改善箇所説明図

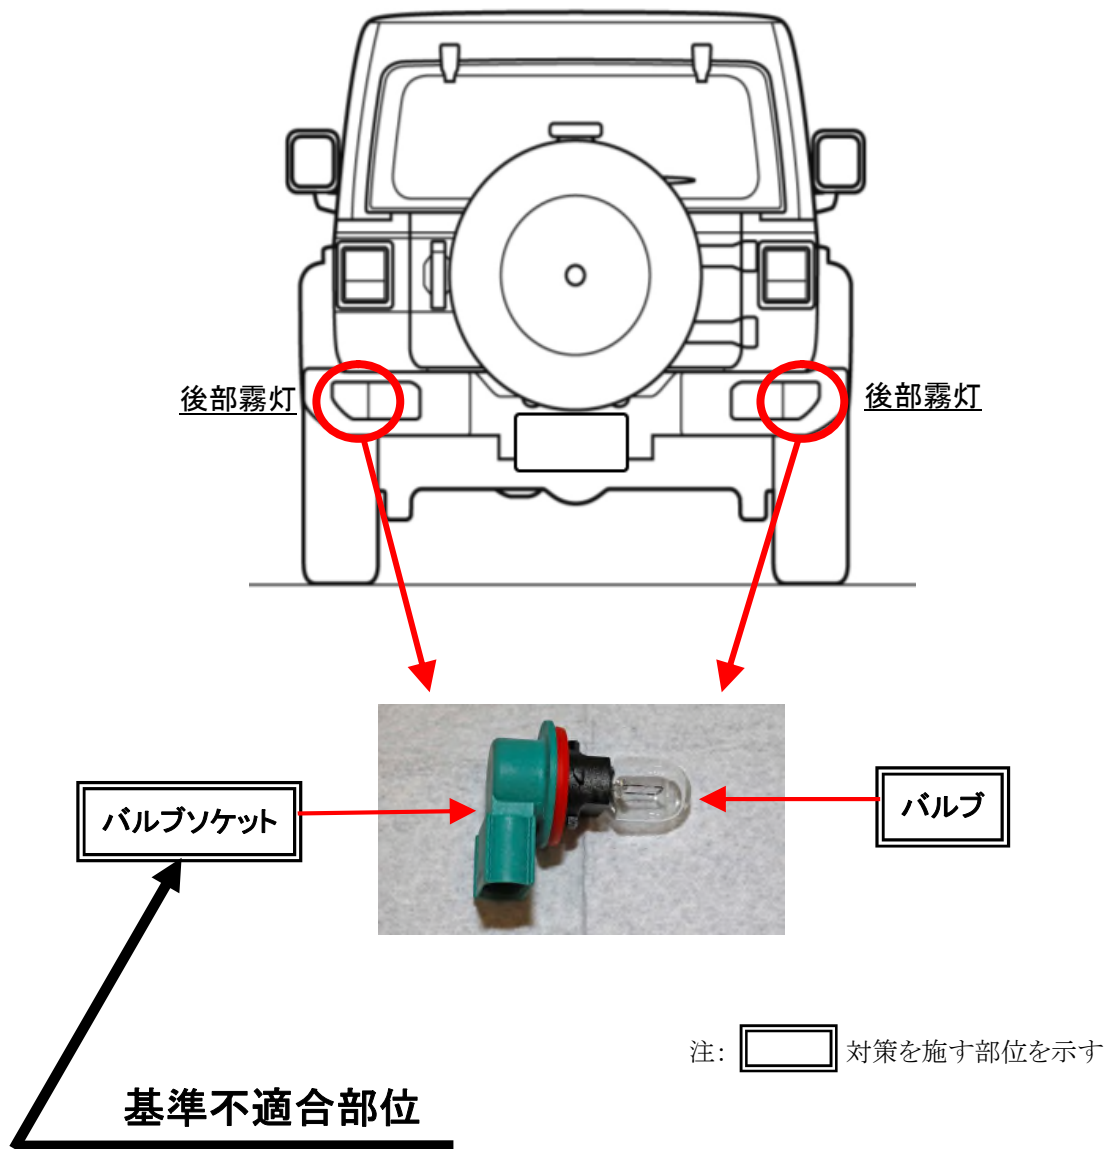
後部霧灯において、バルブソケットの製造が不適切なため、接点間の接続ができないものがある。そのため、後部霧灯が点灯せず、保安基準不適合となるおそれがある。

全車両、後部霧灯(左右)のバルブソケットを良品に交換し、バルブを新品に交換する。
